OGGETTO: [ID VIP 8950] - Parco fotovoltaico denominato "Francavilla Fontana", della potenza di 27,34 MW con sistema di accumulo di 16 MVA e delle relative opere di connessione alla RTN, da realizzarsi nei comuni di Francavilla Fontana (BR), Grottaglie (TA) e Taranto.

Istanza per il rilascio del Provvedimento di VIA statale ex art. 23 del D.lgs. n. 152/2006 e ss.mm.ii.

Proponente: EDP Renewables Italia Holding s.r.l.

Relazione tecnica a supporto dell'istruttoria sul progetto
ID_VIP 8950

Figura 3 - Ubicazione dell'impianto rispetto alle aree non idonee ex R.R. 24/2010

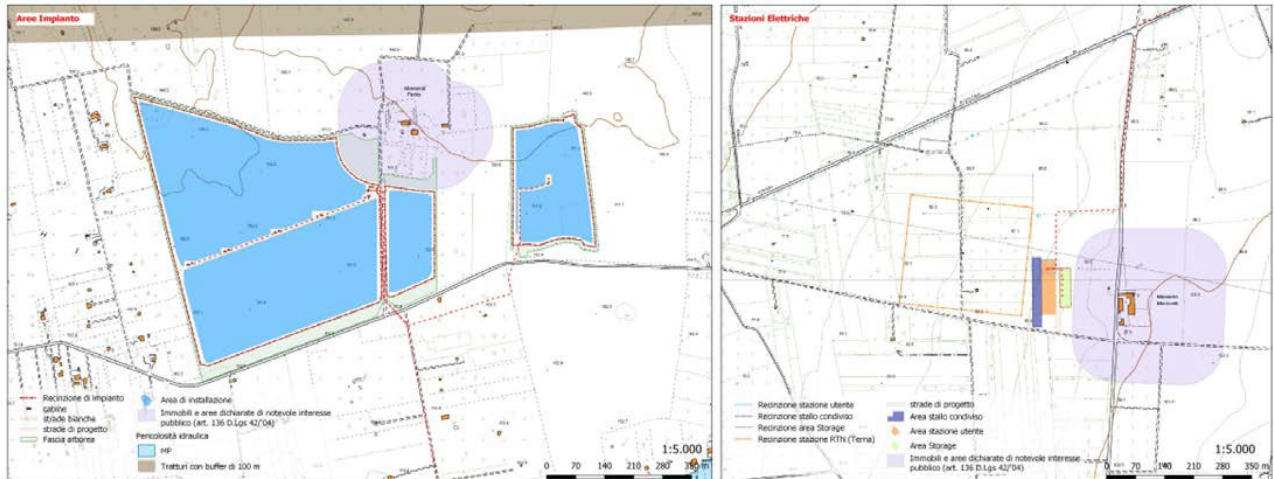
L'area dell'impianto proposto **NON ricade** tra quelle indicate come *non idonee* ai sensi del regolamento regionale n. 24 del 2010. In proposito, (fig. 2.- fig.3)

Figura 6 - Area Cavidotti PPTR aggiornato alla DGR 1972/2023

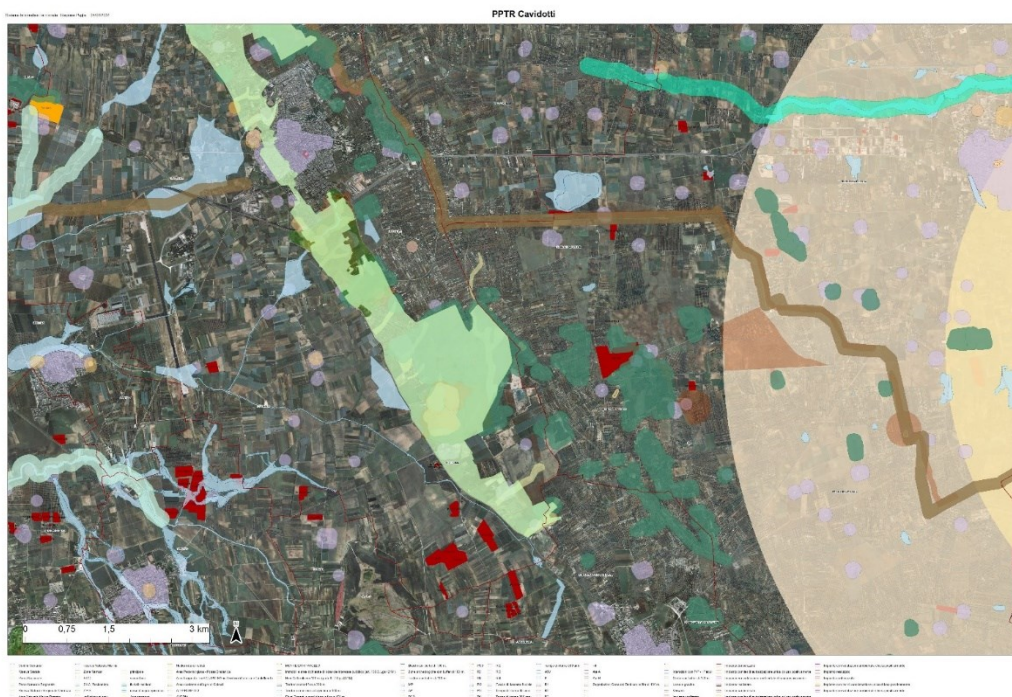
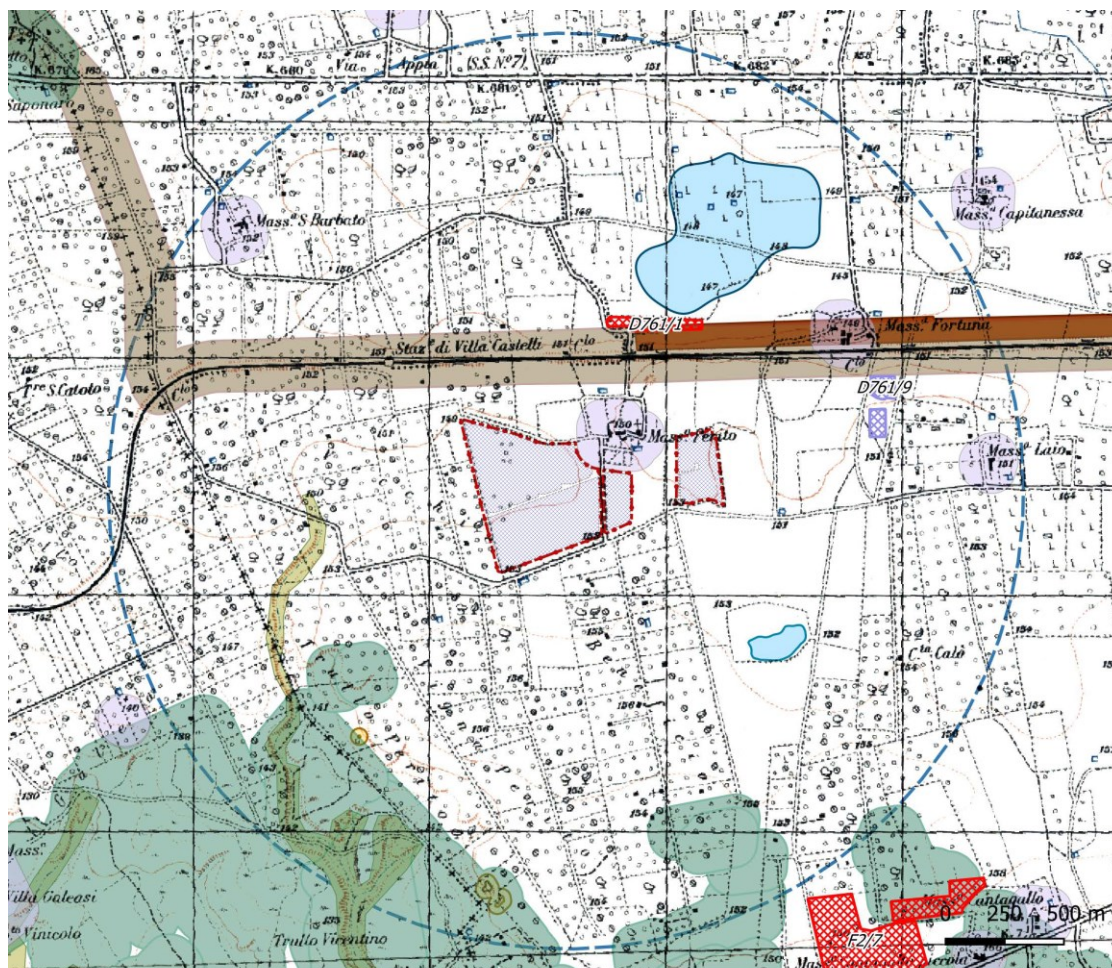
Dall'analisi della posizione dell'impianto in relazione ai beni tutelati, secondo il PPTR aggiornato con la DGR 1972/2023, si nota che nelle vicinanze dell'area dell'impianto e della SSE esistono zone registrate nella cartografia specifica come "immobili e aree di notevole interesse pubblico" (Art. 136 del D.lgs. 42/04), come evidenziato dalla documentazione fornita dal committente.
